Product Change Notice (PCN)

件名: 8M CMOS イメージセンサ CF/ML 工程の生産拠点変更

発行日: 3/6/2023

<分光特性>

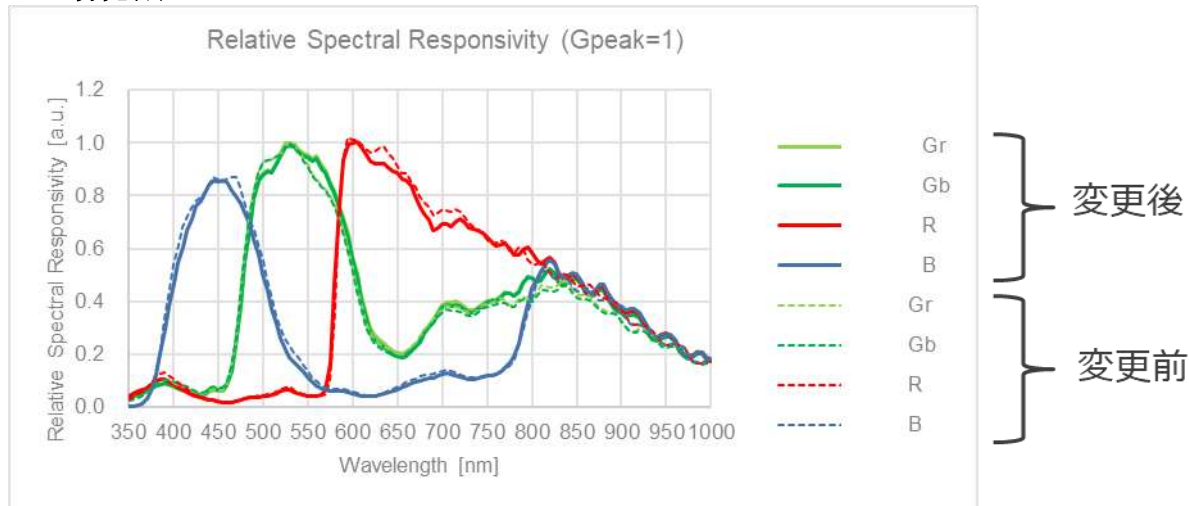
CF/ML(Color Filter / Micro lens)工程を UMC 社から VisEra 社へ変更いたします。

- ・受注型名を RAA462113FYL#AC2 から RAA462113FYL#AC6 へ変更いたします。
- ・下記の通り仕様を変更いたします。

Item	Symbol	Min	Typ	Max	Unit
変更前	Sensitivity ratio B/G	SENS_B/G	64		88	%
変更後	Sensitivity ratio B/G	SENS_B/G	55		79	%
